**Commune de LORIENT**

**MODIFICATION N°5 DU PLAN LOCAL D'URBANISME**

**II- APPRECIATIONS ET AVIS DE LA COMMISSAIRE ENQUETRICE**

Camille HANROT-LORE  
Commissaire enquêtrice

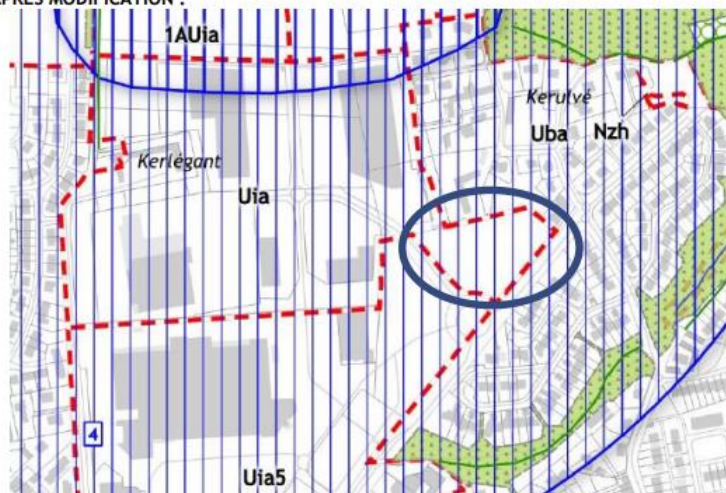
La modification RG10 concernant la zone d'activités économiques de Lorient Nord (ZACOM) est concernée par la même problématique de proximités d'usages : habitat et activité économique. La même recommandation est applicable.

La modification OAP5 de l'OAP n°14 « Kérulvé Nord » prévoit d'assouplir l'implantation des activités économiques. Aucune modification du règlement graphique ne porte sur cette zone. L'activité commerciale demeure donc impossible en zone 1AUie, soit sur 80% de la zone définie dans l'OAP comme « secteur à vocation économique ».

### RG14 -OAP4 (OAP n°13) -Pointe de la Perrière

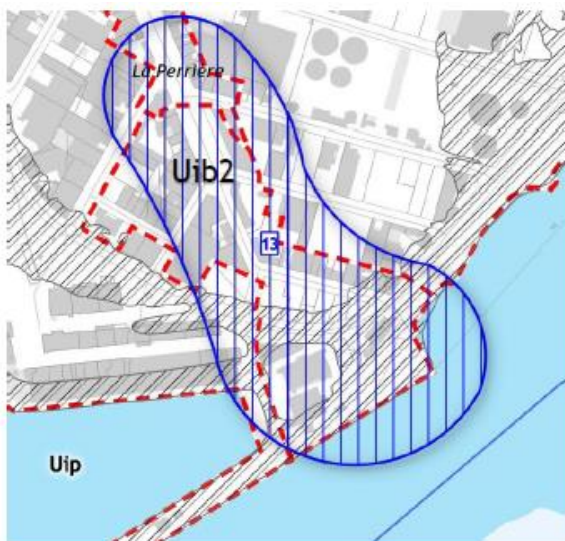
Quelles sont ces **activités** qui pourront désormais s'installer **dans la zone portuaire** puisque la mention maritime ou halieutique est ôtée ? Il est un peu étonnant de se rappeler que l'argument massue pour la destruction de la glacière était « *les professionnels du port de pêche ont besoin d'espaces pour développer leur activité* » et de constater que la modification du PLU porte sur la suppression de la mention halieutique pour les aménagements à venir laissant à penser que toute autre activité pourra prendre place dans cette zone.

Suite à l'observation (C5 Association « Lorient en Commun ») indiquant que les professionnels du port de pêche avaient besoin d'espaces pour développer leur activité lors de la destruction de la glacière, faut-il maintenir la modification de zonage de Uib (activités à vocation maritime) à un zonage Uia (activités à vocation économiques ne présentant pas de risques pour l'environnement) ?

*Cette modification prévue ne concerne qu'une surface limitée du port de pêche, qui correspond à l'extrême sud de l'avenue de la Perrière (cf. capture du dossier de modification ci-dessous) et permettrait d'envisager la réalisation d'un tiers lieu maritime.*

*Le reste du port de pêche reste affecté d'un zonage « Uib » qui permet l'implantation d'activités à vocation maritime uniquement.*

### **RG12 - Quartier du Ter**

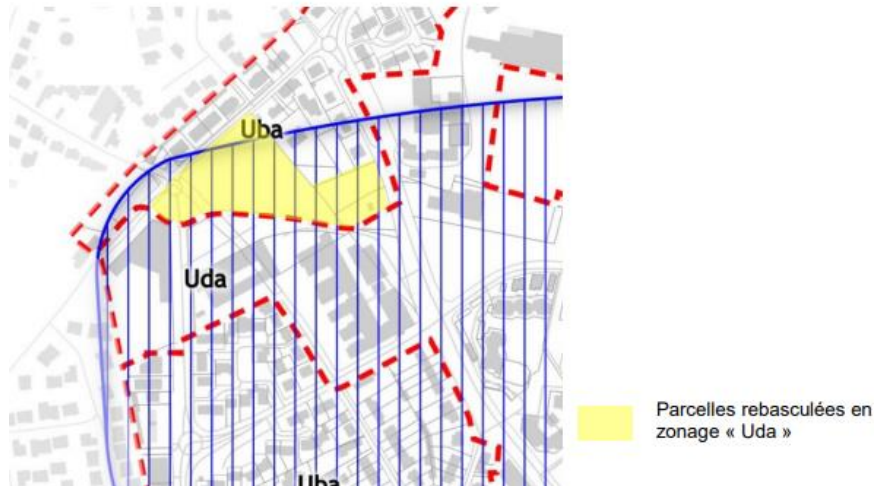
La modification de zonage sur un secteur précis du quartier du Ter permettra un renouvellement urbain plus dense : passage d'un zonage « Uba » (habitat pavillonnaire) à un zonage « Udk » (habitat intermédiaire, hauteur autorisée 14m).
